PRODUKT	AVD.	GRUPP
P	2	24
BETR.		NR
Kontroll av styrtrycksventil		13
		DATUM
		Nov.
		76

Servicemeddelande

Detta meddelande ändrar följande servicehandbok, reparation och underhåll:

Avd 2(24) B27E sidan 16 punkt 8.

120 387

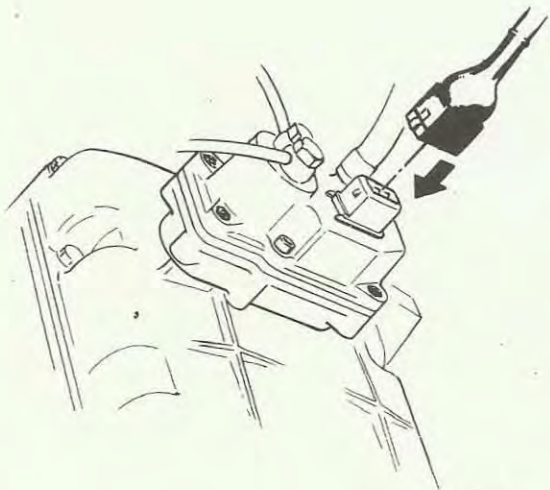
Rättelse av felaktigt angivet värde

Det tryck som angivits i boken gäller endast när motorn är igång.

De rätta trycken framgår av nedanstående. Det är lämpligt att klippa ut och klistra in texten i boken så att inga misstag kan uppstå.

8. Anslut kontaktstycket till styrtrycksventilen

Efter omkring 4-5 min ska styrtrycket ha ökat till

1975: 275 - 305 kPa (2,7 - 3,0 kp/cm²)

1976-: 305 - 335 kPa (3,0 - 3,4 kp/cm²)

Vid fel:

Ta loss kontaktstycket från styrtrycksventilen och kontrollera med en testlampa om spänning finns.

Obs! Kontrollera mellan kontaktstyckets båda stift.

A. Spänning finns inte: tyder på felaktig ledning.

B. Spänning finns: kan betyda att styrtrycksventilen är felaktig. För kontroll, koppla in en ohmmätare mellan styrtrycksventilens kontaktstift.

a. Rätt utslag på ohmmätaren, 20-30 Ω: tyder på fel i kontaktstycke.

b. Inget eller felaktigt utslag på ohmmätaren: byt styrtrycksventil.
